Gemeinde Reppenstedt, Bebauungsplan Nr. 43 „Gewerbe, Energie und Mobilität“

**Abwägung der Stellungnahmen aus der frühzeitigen Behördenbeteiligung (§ 4 Abs. 1 BauGB)
und der frühzeitigen Öffentlichkeitsbeteiligung (§ 3 Abs. 1 BauGB)
gleichzeitig: nach Einschätzung der Gemeinde wesentliche bereits vorliegende
umweltbezogene Stellungnahmen gemäß § 3 Abs. 2 BauGB**

Stand: 21.04.2026

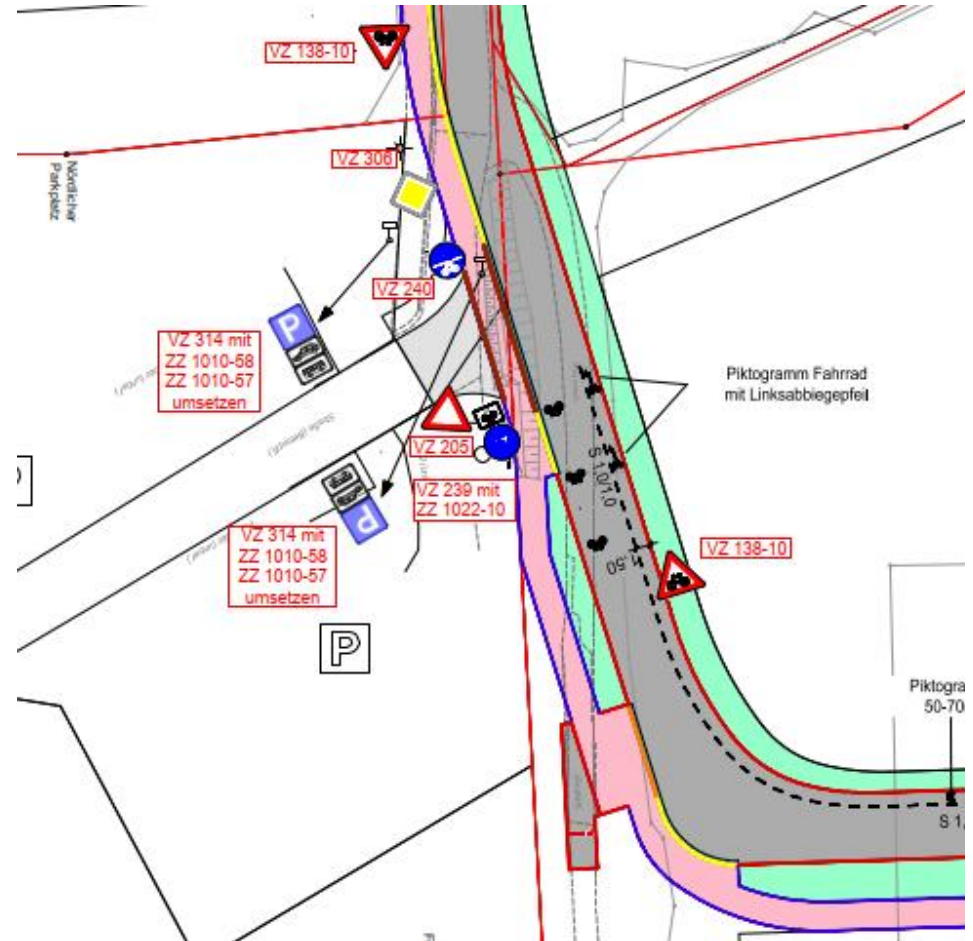
Stellungnahmen - Behörden und sonstige TÖB	Abwägungsvorschlag
<p>Radverkehr (FD Mobilität)</p> <p>Aus Sicht der Radverkehrskoordination entstehen durch die verkehrliche Erschließung über den Böhmschholzer Weg und die Straße Am Sportpark für den Radverkehr auf der Fahrradstraße Böhmschholzer Weg und für die Zu- und Abfahrten in den Sportpark mögliche kritische Stellen, die zu betrachten sind.</p> <p>Die Einbahnregelung für die Busse der MOIN wird aus Sicht der Verkehrssicherheit für die Radfahrenden begrüßt. Der abfahrende Busverkehr soll über den Böhmschholzer Weg abfahren und die bestehende Fahrradstraße erst südlich der Planstraße A beginnen. Aus Sicht des Radverkehr sollte der Böhmschholzer Weg auf 150 m Länge verbreitert werden für den Begegnungsfall Rad - Bus oder die Bankette befestigt werden.</p> <p>Aus Sicht des Busverkehrs sollte die Vorfahrt im Böhmschholzer Weg angepasst werden und die Planstraße A, einmündend auf den Böhmschholzer Weg, als vorfahrtberechtigte Fahrbeziehung mit dem entsprechenden Platzbedarf am Knotenpunkt ausgebaut werden. Von rechts aus der Fahrradstraße kommender Rad- und PKW-Verkehr ist dann eindeutig wartepflichtig und der Busverkehr kann zügig abfließen.</p> <p>Nicht Teil des B-Plans ist der Knotenpunkt Lüneburger Landstraße und Böhmschholzer Weg, daher nur zur Information: Beim Abbiegen des Busverkehrs auf die Lüneburger Landstraße wird eine Furt eines straßenbegleitenden, zur Zeit im Bau befindlichen Wegs überfahren sowie die bestehende Fußverkehrsampel. Aus Sicht der Verkehrssicherheit sollte die Furt markiert werden und ggf. dem Busverkehr eine Anforderungsschaltung für die Ampelanlage ermöglicht werden. Beide Maßnahmen ermöglichen ein sicheres und zügiges Einfahren für den Busverkehr auf die Lüneburger Landstraße.</p> <p>Es soll ein Ausbau der Straße Am Sportpark erfolgen aufgrund des zunehmenden Verkehrs. Der zum Sportpark fahrende Radverkehr wird bei verkehrsrechtlicher Freigabe den Seitenbereich (Gehweg) nutzen dürfen oder müssen und fährt dann getrennt vom Busverkehr.</p>	<p>Der Stellungnahme wird gefolgt.</p> <p>Der Böhmschholzer Weg wird von Hausnummer 5 bis zur Einfahrt in das Plangebiet auf eine Breite von 6,5 m ausgebaut. Zudem ist ein straßenbegleitender Gehweg geplant.</p> <p>Der Stellungnahme soll gefolgt werden.</p> <p>Dies kann aber im B-Plan nicht geregelt werden und ist Sache der Verkehrsbehörde.</p> <p>Der Bereich ist nicht Bestandteil des Bauleitplanverfahrens.</p> <p>Richtung Süden wird der Radverkehr auf dem gemeinsamen Geh- und Radweg geführt.</p>

Der von Süden kommende Radverkehr muss jedoch im Mischverkehr fahren und sollte dann mittels einer Aufleitung (Rampe) auf den im Bau befindlichen Weg entlang der Lüneburger Landstraße geführt werden, um Querungen in Richtung der Ampel im Bereich des Einmündungstrichters zu vermeiden. Die Bemessung einer solchen Aufleitung kann den Musterlösungen des Landkreises für den Radverkehr entnommen werden.

Der von Süden kommende Radverkehr wird im Bereich der Zufahrt zum Kindergarten auf den gemeinsamen Geh-/Radweg geführt (s. beiliegender Plan).

Die Niedersächsische Landesbehörde für Straßenbau und Verkehr wurde zu dieser Thematik in Kenntnis gesetzt. Eine Antwort steht noch aus.
